改善箇所説明図

基準不適合発生箇所

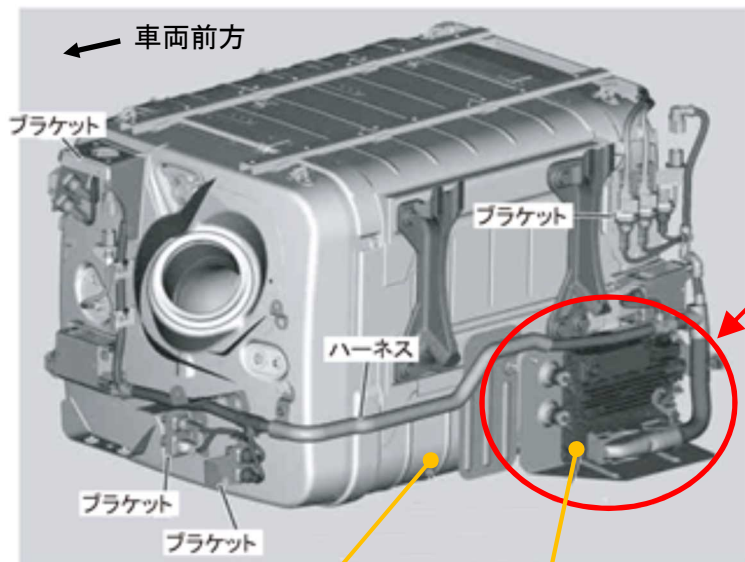
大型トラック・バスにおいて、排出ガス発散防止装置制御端末 (ACM) の設定が不適切なため、センサーの故障を確定する作動シーケンス (エンジン始動から停止、及び次のエンジン始動までの期間) が、保安基準の規定回数を超えている。

全車両、ACM制御プログラムの設定値を正しい値に書換える。

注 : は、設定値を正しい値に書換える部品を示す。
